Service Public d'Assainissement Non Collectif

Diagnostic de fonctionnement du système d'assainissement

Contrôle réalisé par **Céline TALINEAU** le **13/11/2017**

Mme Odette GARY

Référence cadastrale : D 715 - 716 - 717

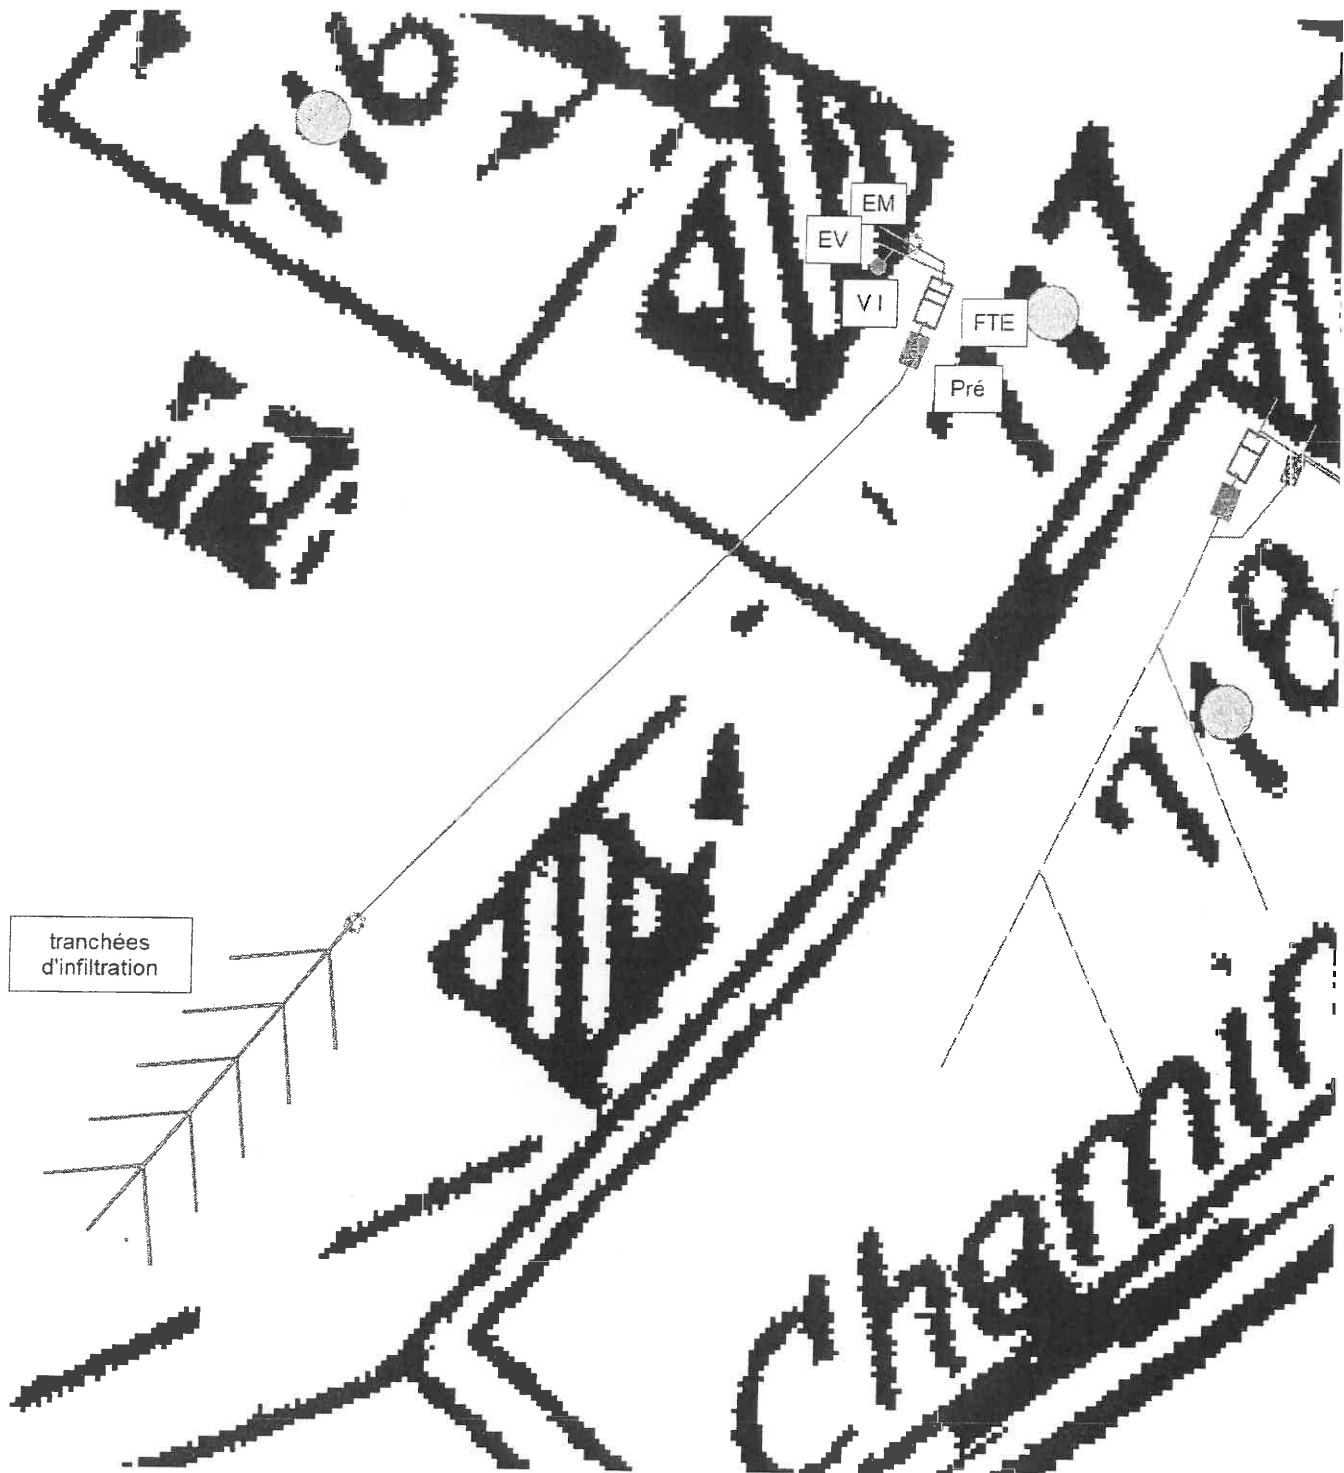
Problèmes constatés sur l'installation :

- Installation incomplète

- Absence de regard indiquant le bon fonctionnement et le dimensionnement du système de traitement.
- Ventilation de fosse inexistante.

- **Retrouver ou mettre en place des regards d'accès au début et à la fin du traitement.**
- **Installer une ventilation de fosse conforme.**
